Mission régionale d'autorité environnementale

**Avis de la Mission régionale d'autorité environnementale
de la région Nouvelle-Aquitaine sur
le projet de la révision allégée n°1 du plan local d'urbanisme
intercommunal de Grand Poitiers (86)**

n°MRAe 2022ANA7

dossier PP-2021-11765

Localisation du quartier des Couronneries à gauche (source : notice de présentation de la modification simplifiée n°5, p. 16) ; Secteur concerné par la révision allégée n°1 à droite (source : notice de présentation, p. 31)

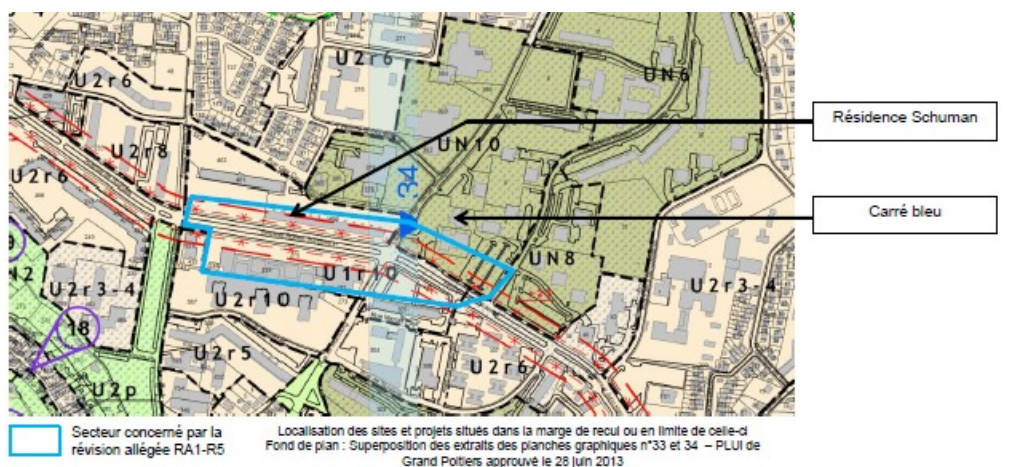
La notice ne permet cependant pas de comprendre pourquoi les possibilités de dérogation à l'interdiction de construire dans la marge de recul, ouverte par l'article 6 de la zone U1R10 pour des extensions limitées de constructions existantes, ne sont pas mobilisables pour la réhabilitation de la résidence Schuman. La MRAe demande que le dossier soit plus précis sur ce point.

S'agissant du Carré bleu, la suppression de la marge de recul doit permettre la création d'un pôle « Culture et animation ». La notice précise que la marge constitue une contrainte pour la création de cet équipement. La notice ne permet cependant pas de comprendre la nature de cette contrainte, étant observé que l'implantation de l'équipement n'est pas définie d'après le dossier.

La MRAe demande donc à la collectivité d'expliquer plus précisément en quoi la suppression de la marge de recul par rapport à la RD 162 à hauteur des bâtiments susmentionnés est nécessaire à la réalisation de l'opération de renouvellement urbain.

La MRAe entend souligner que le projet de révision conduira à supprimer la marge de recul de part et d'autre de la RD 162. En vis-à-vis de la résidence Schuman et du Carré bleu, le centre commercial et un bâtiment dit « Coimbra », dont la fonction n'est pas précisée dans le dossier, sont donc également concernés. Compte-tenu de cet effet supplémentaire, il convient de démontrer le caractère proportionné de l'évolution du PLUi proposée par rapport aux besoins de l'opération.
